Zeitschrift: Bulletin technique de la Suisse romande
Band: 28 (1902)
Heft: 13

Concours pour l'élaboration d'un plan de rectification, d'embellissement et d'assainissement de la ville de Genève.

Le rapport du jury, qui vient seulement de paraître, ne pourrait intéresser nos lecteurs que si nous pouvions mettre sous leurs yeux des reproductions des plans à une échelle assez grande pour qu'ils soient bien lisibles. Or cela nous entraînerait beaucop trop loin et malgré l'intérêt que peuvent présenter les diverses solutions proposées, nous devons nous borner à reproduire ici les conclusions du dit rapport.

Fig. 1. — Constructions prévues en l'Ile, 1902. Projet de M. Jos. Marschall, architecte, à Genève[2].

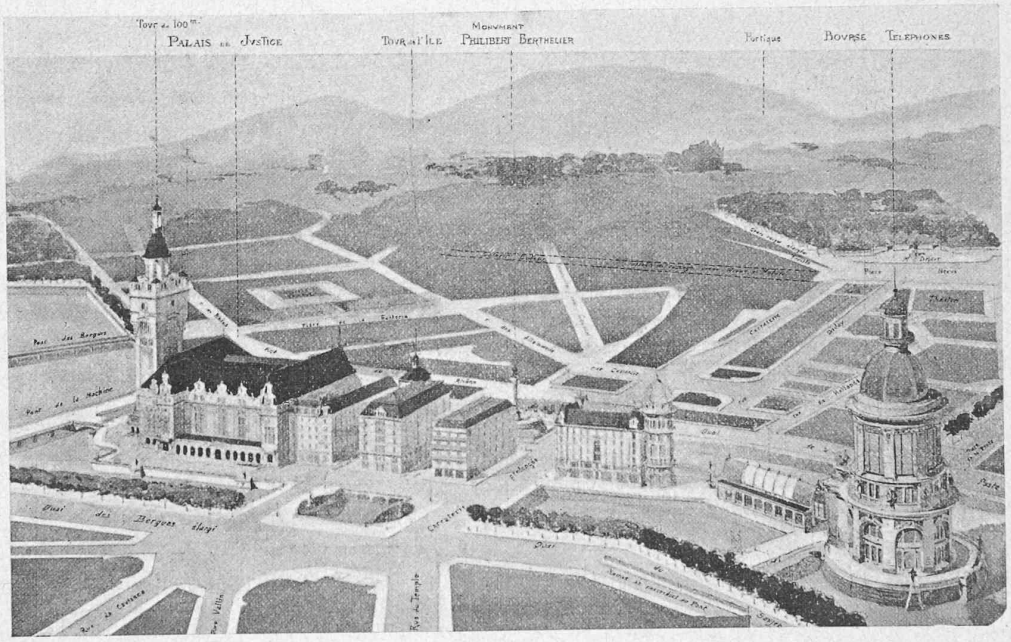
Nous reproduisons le projet de *constructions en l'Ile* de M. Marschall (fig. 1), que le jury a classé premier et qu'il apprécie de la façon suivante :

« Les constructions prévues en l'Ile formeraient également » un ensemble imposant, mais qui ne pourrait être réalisé que » dans un avenir lointain. On en peut retenir cependant le projet » d'édifice public, avec beffroi, commandant l'entrée de la rade, » mais le jury estime que cette construction devrait être plutôt

» celle d'un Hôtel municipal, qui exigerait une superficie moin-
» dre que le Palais de Justice proposé par l'auteur. »

D'accord avec cette appréciation du jury nous ajouterons que, à notre avis, le projet d'aménagement de l'Ile par M. Marschall, comme du reste la plupart des autres projets concernant cet objet, a l'inconvénient d'enlever à l'Ile tout ce qui peut lui rester de pittoresque, alors que le plan du terrain tel qu'il existe actuellement, se prête admirablement à la construction d'un édifice à silhouette mouvementée formé de corps de bâtiments dissymétriques dont l'aspect cadrerait beaucoup mieux avec l'entourage que les bâtiments rectilignes et symétriques projetés. Il y aurait, en outre, un intérêt majeur, soit au point de vue de la réalisation immédiate du projet, soit à celui de l'économie, d'utiliser autant que possible les bases actuelles qui comportent des vannes indispensables au maintien du régime du Rhône.

Fig. 3. — Constructions prévues en l'Ile, 1898.
Proposition de M. Imer-Schneider, conseiller municipal.
Esquisse de M. A. Brémont, architecte.

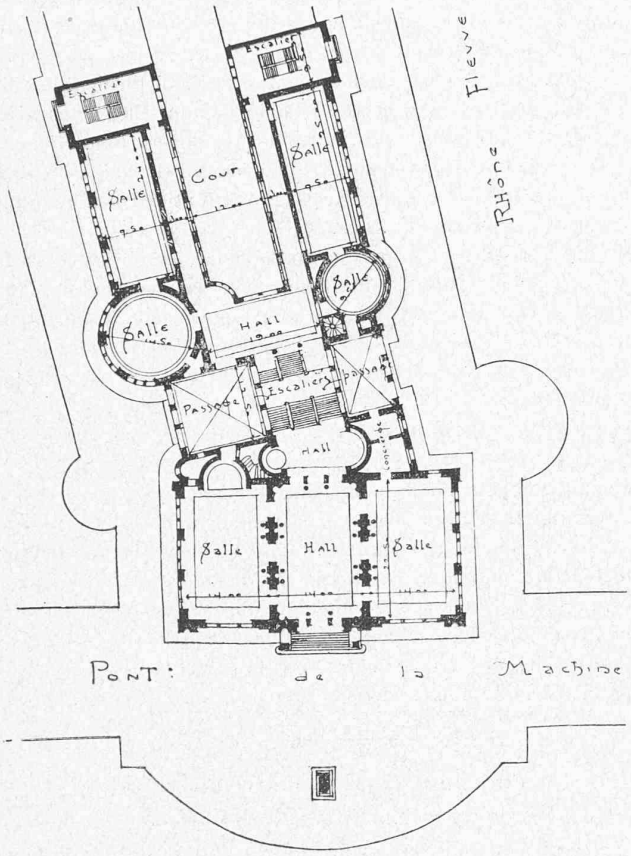
Il pourra être intéressant pour nos lecteurs de comparer à cet égard le projet *Marschall* avec le projet de bâtiment du musée qui a déjà paru dans le *Bulletin Technique* de 1900, mais que nous croyons devoir reproduire en regard du premier (fig. 2 et 3).

Nous pensons que le projet du musée pourrait fort bien être transformé en projet d'Hôtel-de-Ville et que la disposition irrégulière des différents corps de bâtiment ainsi que sa silhouette étagée offrirait, des divers points d'où le spectateur est appelé à voir cet édifice, un aspect plus agréable à l'œil qu'un bâtiment absolument rectiligne.

En un mot nous pensons que la construction à ériger à la tête de l'Ile, doit se distinguer surtout par le mouvement de ses lignes et se plier au plan irrégulier donné par la forme actuelle du terrain plutôt que de s'aligner d'une manière absolue aux immeubles déjà construits en l'Ile.
